RESOLUCION No.

POR MEDIO DE LA CUAL SE MODIFICA UN PERMISO DE OCUPACIÓN DE CAUCE Y SE TOMAN OTRAS DETERMINACIONES

Que funcionarios de la Corporacion evaluaron la información complementaria, generándose el Informe Técnico N° **IT-04608-2026** del 04 agosto de 2026, dentro del cual se formularon las siguientes observaciones y conclusiones las cuales son parte integral del presente acto:
(...)

3.4.2 Hidráulica

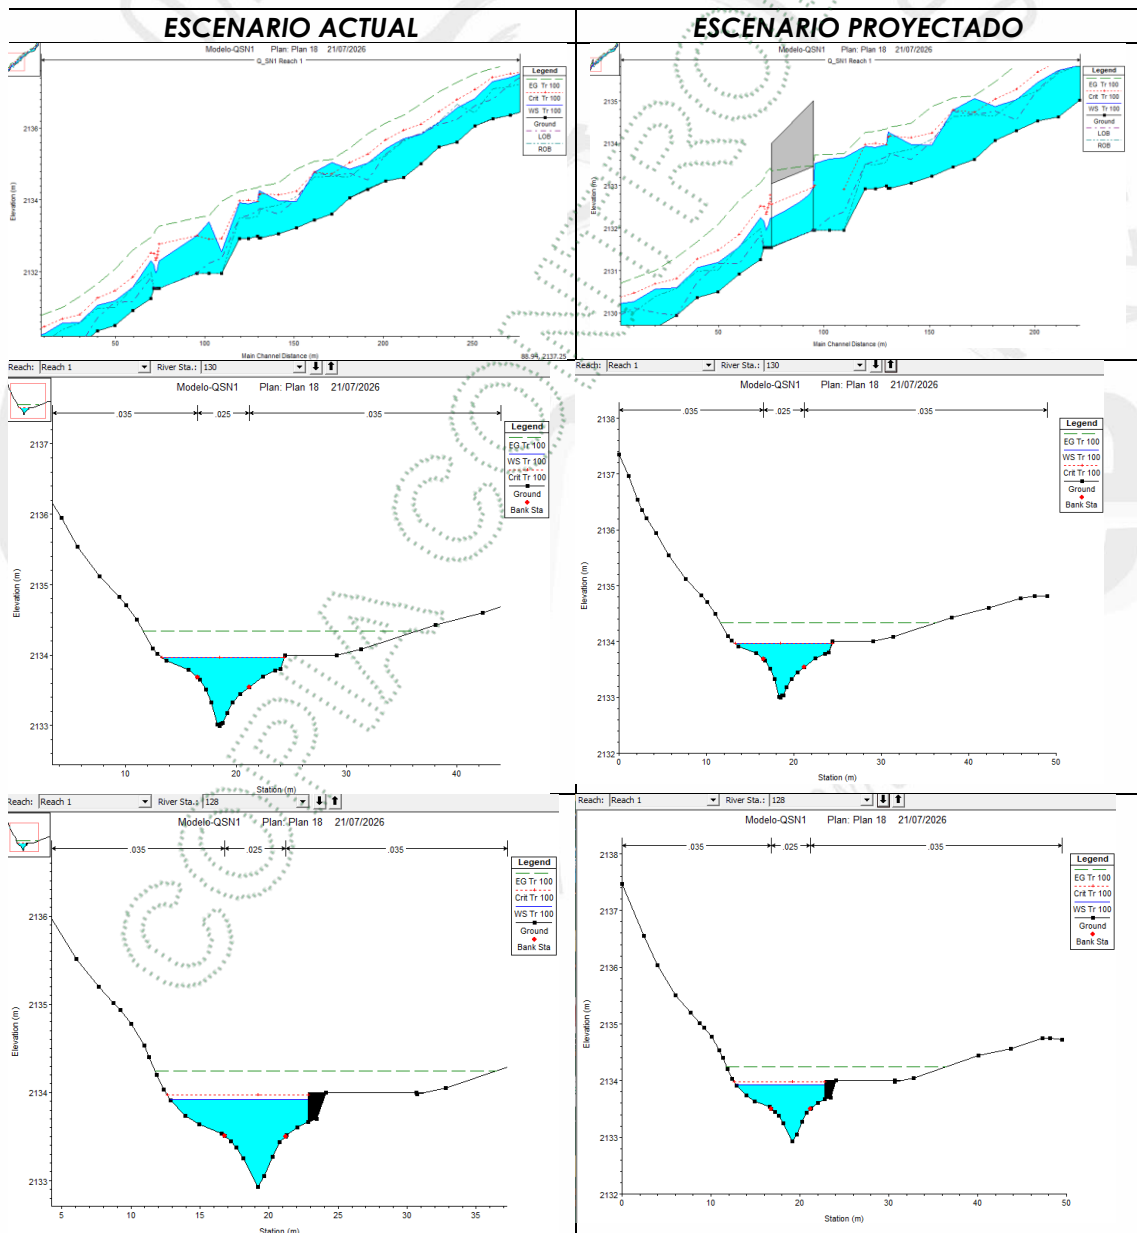
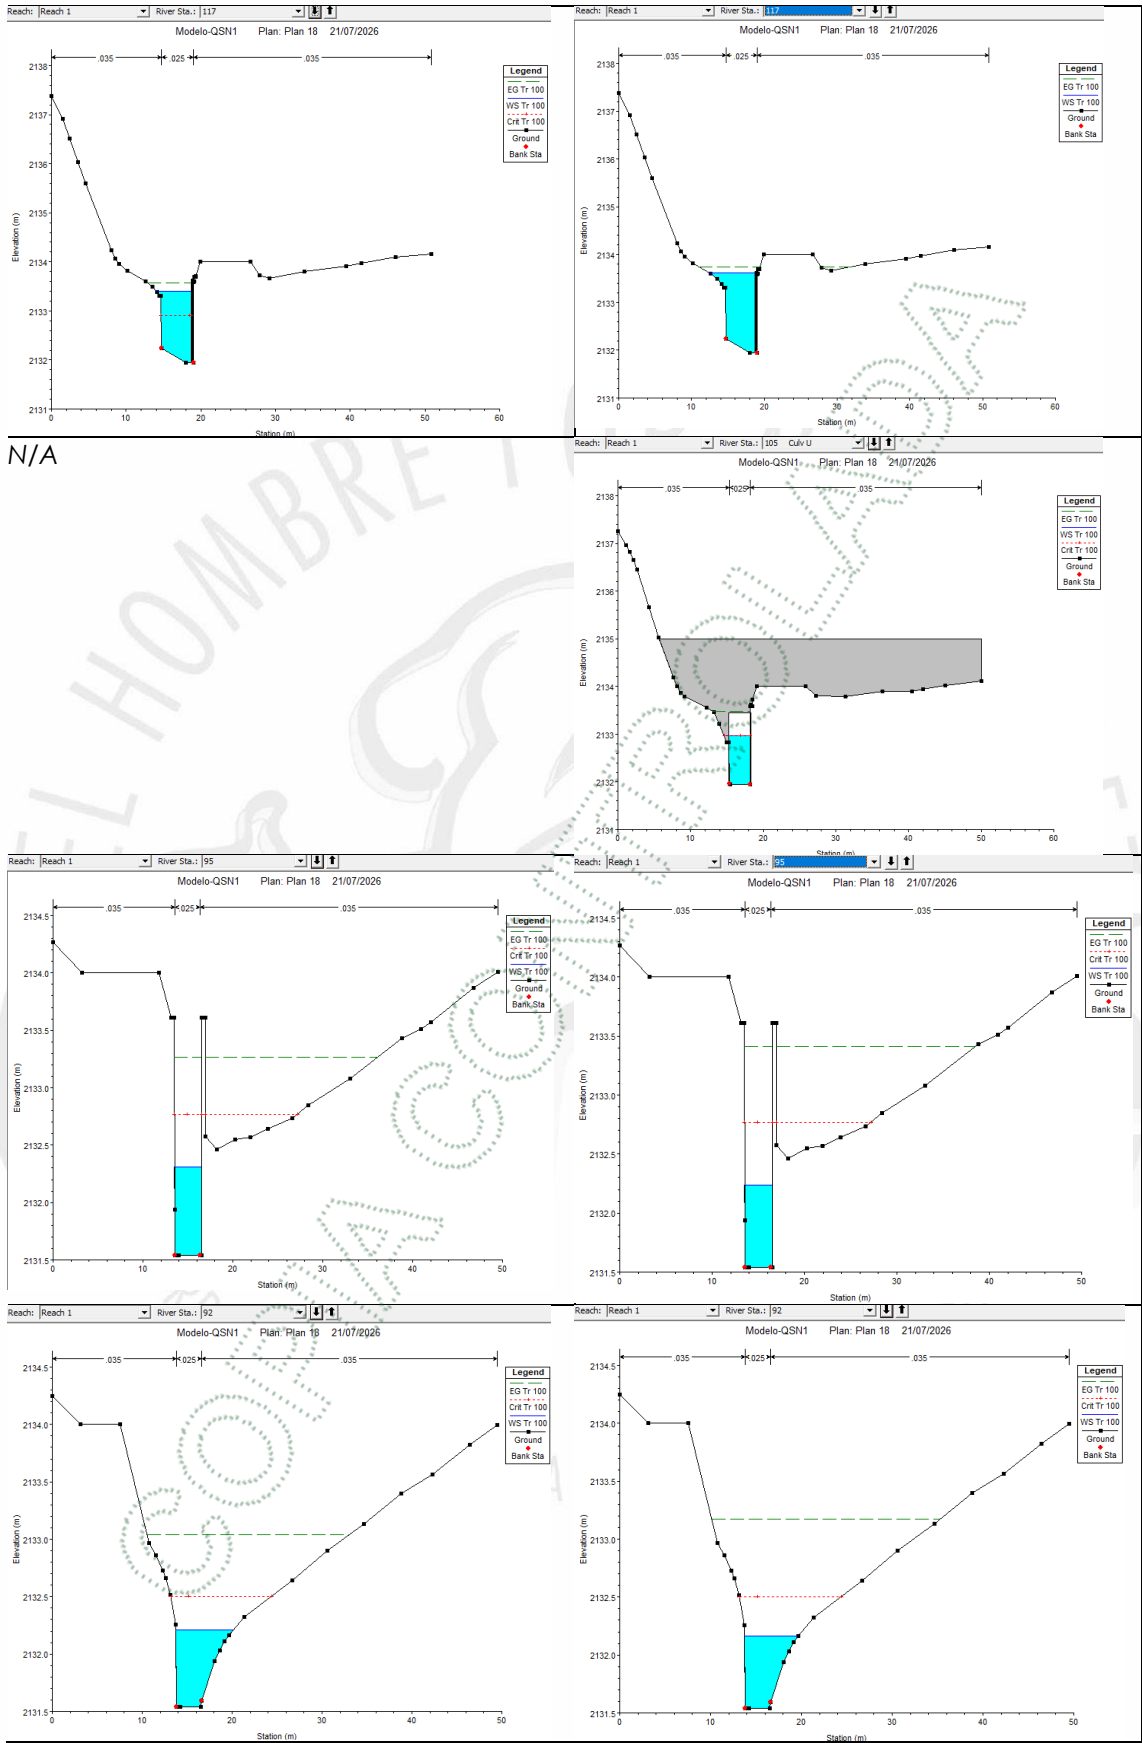
la modelación hidráulica, el cual abarca una longitud de 461 m. La información topográfica utilizada corresponde a los levantamientos realizados para el proyecto con curvas de nivel cada 1 m, detalladas en el área del cauce.

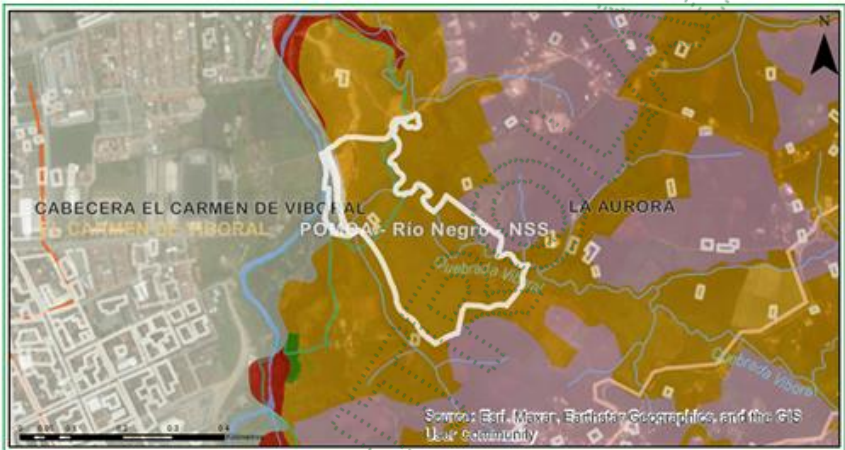
En la revisión de los resultados de la obra tipo de los parámetros hidráulicos (velocidad y cota de la lámina de agua) en la modelación hidráulica de las condiciones actuales y proyectadas, se puede observar un aumento de la cota de lámina de agua en el encole y descole. Sin embargo, no se desborda según las simulaciones.

El incremento se debe a que la obra existente tipo tubería no tiene capacidad hidráulica para transportar el caudal Tr=100años y genera un represamiento del agua. La simulación se realiza sin tubería para verificar el comportamiento de la fuente hídrica.
